DEILISKIPULAG TEIGAHVERFI - SYÐRI HLUTI

BREYTING Á DEILISKIPULAGI

Umsögn um:

Teigahverfi - Breyting á deiliskipulagi - Reykjavegur, Hofteigur, Kirkjuteigur – Svör við athugasemdum

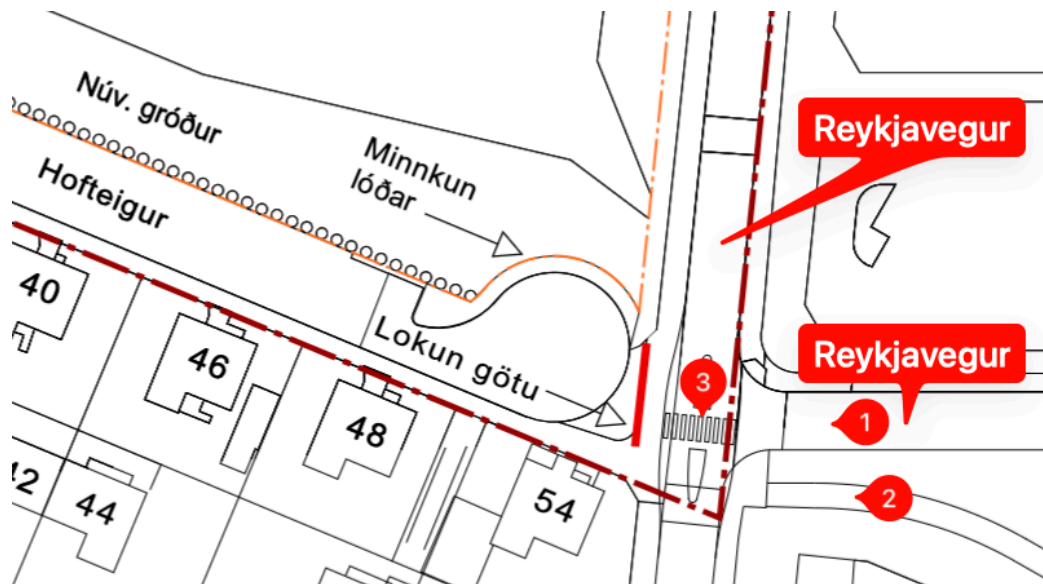
Sbr. meðfylgjandi hluta af teikningu úr tillögunni að þá liggur Reykjavegur almennt norður/suður en það er angi af honum sem liggur austur/vestur (1) á milli meginhlutans annars vegar og Laugardals hins vegar. Samhliða þeim búi er stígur (2) sunnan megin sem liggur austur/vestur og kemur í dag upp að þverun á Reykjavegi. Sú þverun hefur í þessari tillögu verið færð til norðurs (3) þannig að stígurinn og þverunin stemma ekki saman; þverunin (3) myndi nú stemma við (1) en þyrfti að stemma áfram við (2):

LHM gerir ráð fyrir því að ætlunin sé að að þetta eigi að stemma saman en þar sem ekki var hægt að fá nein gögn um aðlægt skipulag verður LHM að leggjast gegn þessari breytingu að svo komnu máli.

LHM vill ítreka þessar almennu athugasemdir um heildræna sýn enn og aftur hér í því samhengi að horfa verður til umferðar hjólandi á milli Kringlumýrarbrautar (4) og Laugardals (5) í þeim breytingum sem hér eru áformaðar á Reykjavegi:

LHM vill sérstaklega vekja athygli á því að þessi leið er töluvert notuð af fólki sem fer hjólandi niður í Borgartún þar sem þetta er eindregnasta leiðin úr Laugardal yfir á göngubrúna við enda Hofteigs (4).

Með framangreint í huga verður að mati LHM að gera grein fyrir því hvað gerist austan Reykjavegar / Laugardalsmegin í þessari tillögu hér, og hvernig bæði ný þverun og ný tenging inn á bæði götuna og gangstéttirnar á Hofteigi muni þjóna bæði gangandi og hjólandi.

Gert er ráð fyrir að umrædd leið um Hofteig verði áfram greið leið fyrir bæði hjólandi og gangandi vegfarendur. Athugasemdin virðist að hluta til byggja á því að skipulagsuppráttur sá sem fylgir auglýstri tillögu sýnir ekki nægjanlega vel þær breytingar sem fyrirhugaðar eru á aðliggjandi svæði við Laugardal. Þar er gert ráð fyrir breytingum á aðkomu og tengingum þannig að samfella göngu- og hjólaleiða verði meiri og skýrari en hún er í dag. Með breytingunum er því ekki ætlunin að raska tengingum heldur að bæta þær.

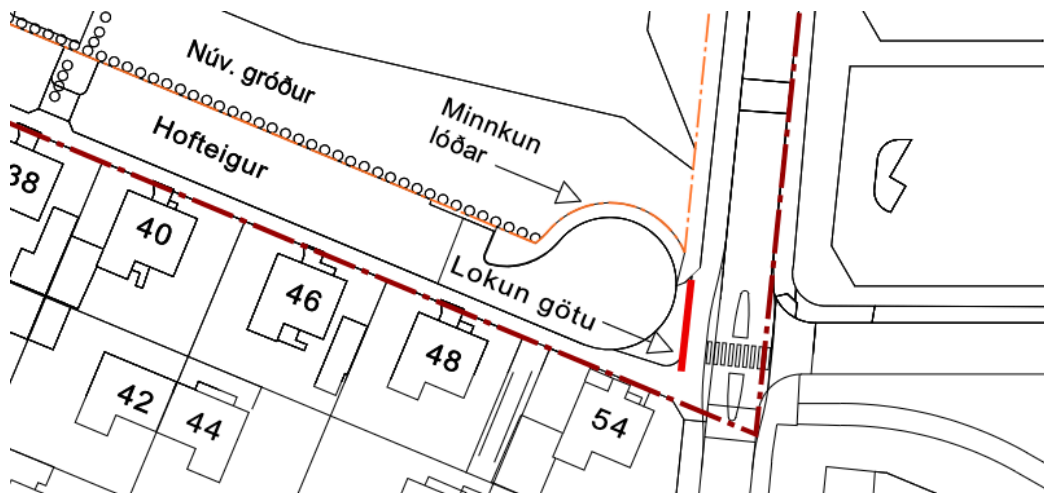
LHM hefur af því **mjög miklar áhyggjur** að þarna stendur „lokað á umferð“ í stað þess að þarna standi „lokað á umferð bifreiða og annarra skráningarskyldra ökutækja.“ Þessi texti og meðfylgjandi teikning

af Hofteigi ásamt „Gert er ráð fyrir kantsteini, götugögnum og gróðri við enda Hofteigs [...]“ verður einungis skilin sem svo að hjólandi megi ekki hjóla Hofteig á götunni til austurs inn í Laugardal. Heldur verði hjólandi vegfarendur að vera á gangstéttinni, gangandi til ama, sem aftur býr til fullkomlega óþarfa núning á milli vegfarendahópa á þessari mikið notuðu hjólaleið.

Tilgangur breytingarinnar er að loka fyrir gegnumakstur bifreiða um Hofteig og Kirkjuteig en ekki fyrir gangandi eða hjólandi vegfarendur. Áfram verður hægt að fara um svæðið gangandi og hjólandi og er ekki ætlunin að skerða aðgengi þessara vegfarendahópa. Jafnframt er eitt af meginmarkmiðum breytingarinnar að bæta öryggi gangandi vegfarenda við þverun Reykjavegar, sem er fjölfarin leið. Sérstaklega er horft til öryggis skólabarna sem fara um svæðið á leið til og frá skóla. Með því að draga úr gegnumakstri bifreiða skapast betri aðstæður fyrir gangandi og hjólandi vegfarendur og umferðaröryggi á svæðinu eykst.

Orðun á uppdráttum er breytt til að umferð hjólandi vegfarenda verði einnig um lokanir götu samanber athugasemdir.

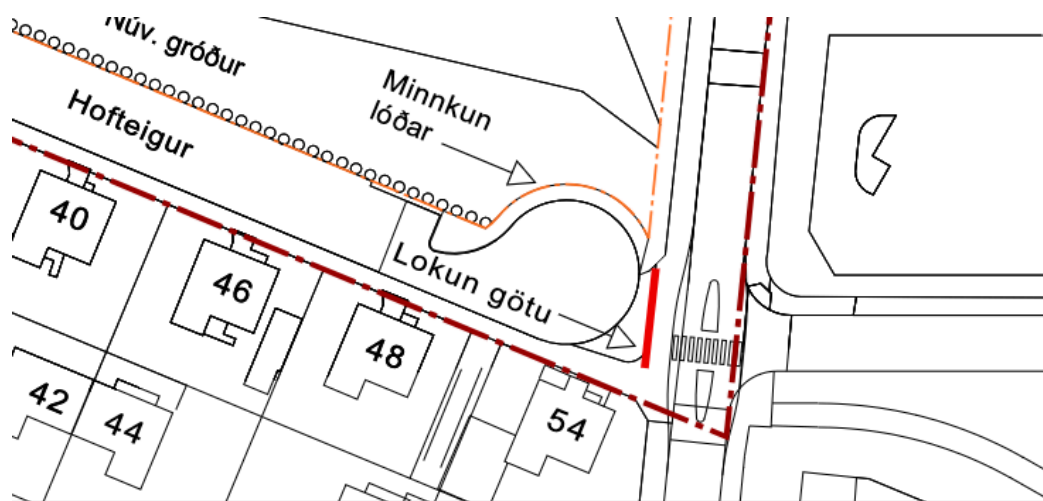
*Breytingin felst í því að gegnumakstursgötturnar Hofteigur og Kirkjuteigur verða botngötur og verður lokað á lokað á umferð **bífreiða og annarra skráningarskyldra ökutækja** um þær inn á Reykjaveg með áherslu á gangandi og hjólandi vegfarendur.*

*Gert er ráð fyrir kantsteini með **góðum römpum fyrir hjólandi vegfarendur**, götugögnum og gróðri við enda Hofteigs [...]*

Einnig að hér þar sem er merkt „Lokun götu“

verði sérstaklega gert ráð fyrir hjólandi umferð á götunni (ekki gangstéttinni) sem þurfi að komast yfir þverunina til austurs og inn í Laugardal (og einnig í hina áttina frá Laugardal og inn á götuna (ekki gangstéttina) á Hofteigi). LHM vill vísa til þess hvernig göngu- og hjólastígar byrja við botn Traðarlands sem dæmi um hvernig þetta gæti verið.

Sérstaklega verði hugað að því að alls ekki verði kantar þvert á leið sem hindri för hjólandi vegfarenda. Öllu fremur verði mjúkir, aflíðandi og breiðir rampar þar sem verða hæðarbreytingar.

Einnig að pollar verði notaðir strategískt ef þörf er á til að hindra för bílstjóra, en samt þannig að a.m.k. 1,5 metrar séu á milli polla og að pollar séu ekki í miðri leið/rein hjólreiðafólks.

Við nánari hönnun svæðisins verður sérstaklega tekið mið af þörfum hjólandi vegfarenda. Gert verður ráð fyrir niðurtektum eða sambærilegum lausnum þar sem þess er þörf þannig að hjólandi geti farið um svæðið með greiðum og öruggum hætti. Ekki er ætlunin að skapa hindranir fyrir hjólandi umferð heldur tryggja að lokunin virki gagnvart bílaumferð án þess að draga úr aðgengi annarra vegfarenda.

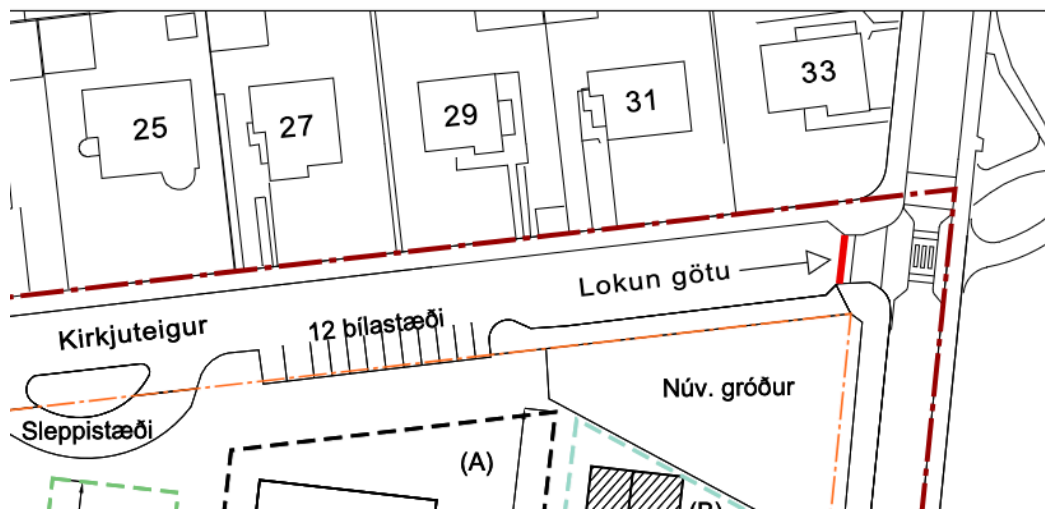
LHM gerir einnig ráð fyrir því að þverunin yfir Reykjaveg til móts við Hofteig verði formlega merkt sem gangbraut, en verði ekki óformleg þverun.

Nákvæm útfærsla merkinga, þverana og annarra umferðaröryggisatriða verður unnin á hönnunarstigi verkefnisins. Við þá vinnu verður horft til þess að tryggja gott aðgengi og örugga umferð bæði gangandi og hjólandi vegfarenda, auk þess sem hugað verður að sýnileika og samfellu leiða um svæðið.
